Bestaand scherm Brunsummerheide

Herberekening van het effect van de snelheidsmaatregel

Gerard Cats, *Geetacs* (gjcats@gmail.com)

8 juli 2021

Figuur 1: Schermafdruk van de AERIUS berekening: de berekende depositie (links) en een overzicht van de situatie (rechts). De rode lijnen beschrijven de ingevoerde wegvakken. De "punaise" gemarkeerd '1' geeft de locatie waarvoor het linker scherm de deposities meldt.

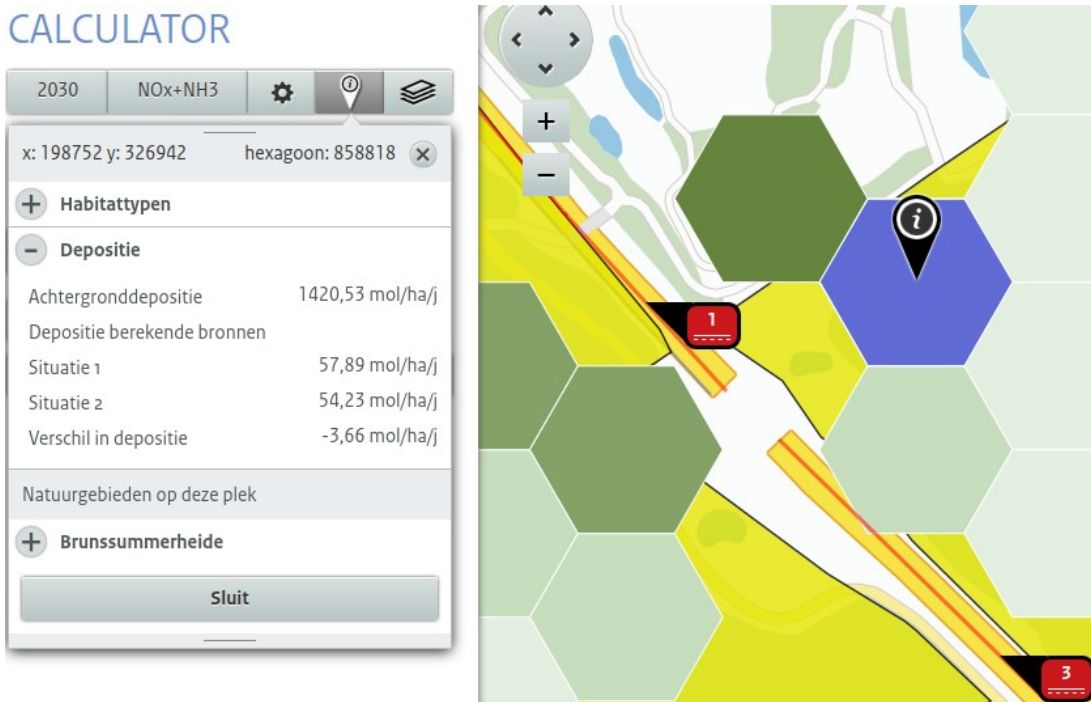
Figuur 1 toont een schermafdruck van de AERIUS berekening. Het blijkt dat de aanwezigheid van het scherm de depositie op hexagoon 858818 met 3,66 mol/ha/jr verlaagt.
